**Bebauungsplan  
„Goldbrunnen 1 - 11. Änderung - Lessingstraße“**

Zusammenfassung der Ergebnisse im Rahmen der **frühzeitigen Beteiligung** der Öffentlichkeit und Behörden **vom 18.01.2021 – 19.02.2021** sowie deren Abwägung, Stellungnahme und Beurteilung

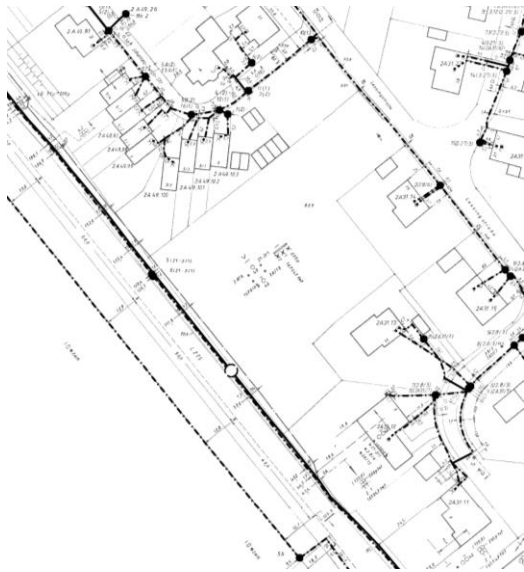
Im Planbereich befinden sich am Rand Telekommunikationslinien der Telekom, die aus beigefügtem Plan ersichtlich sind.

Zur Versorgung des Neubaugebietes mit Telekommunikationsinfrastruktur durch die Telekom ist die Verlegung neuer Telekommunikationslinien im Plangebiet und eventuell auch außerhalb des Plangebiets erforderlich.

**Wird zur Kenntnis genommen und beachtet.**
